発行日 2026 年 7 月 29 日
双葉電子工業株式会社
システムソリューション事業センター
システム開発部 システム課

件名：1200MHz 帯特定小電力無線モデム FDJ03TJ010

D サブコネクタロック装置形状及び、3 端子電源コネクタの消費電流変更について

図 1：電源コネクタ

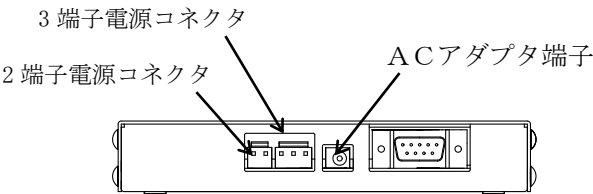
No.	項目	変更前	変更後	備考
1	D サブコネクタ ロック装置形状	長方形 	六角 	形状のみの違いです。 従来と同じケーブルをご使用 いただけます。
2	消費電流 ※3 端子電源コネクタ 使用時 (DC4. 5V～7V 供給)	最大 150mA 以下	最大 180mA 以下	2 端子電源コネクタ、AC アダ プタ端子使用時は従来通り 最大 150mA 以下となります。
